SOUBOR VYSVĚTLENÍ ZADÁVACÍ DOKUMENTACE Č. 1

**Zvýšení digitální úrovně ve
společnosti STOPLAST s.r.o.
(Digitální podnik – Výzva I.)**

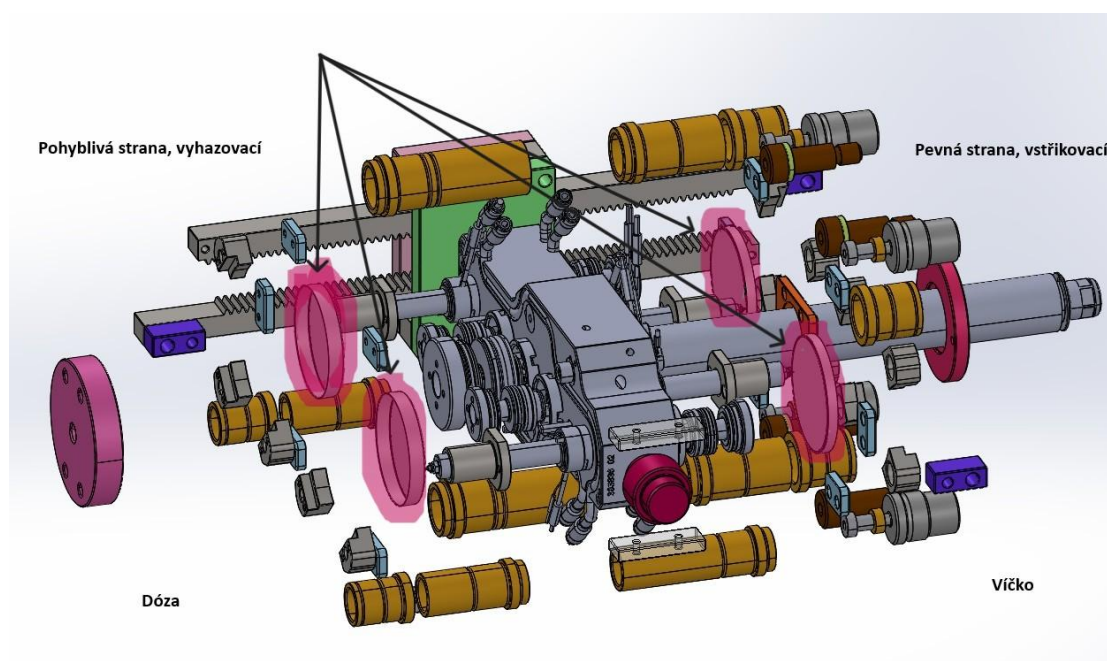
Znění žádosti o vysvětlení zadávací dokumentace č. 1:

Předpokládaná doba jednoho výrobního lisu je přibližně 4-6 sekund. Jedná se o čistý čas, kdy stroj vstříkne?

Jedná se o čas jednoho výrobního cyklu stroje. Forma bude mít dvě dělicí roviny. To znamená, že každých cca 5 sekund se otevře forma a do prostoru pod formou vypadnou z první dělicí roviny dva díly „dno“ a z druhé dělicí roviny dva díly „víčko“.

Orientace dílů je patrná z níže přiloženého obrázku, kde je část formy včetně vstříkovaných dílů (oba díly jsou vždy otočeny dnem ke středu formy).
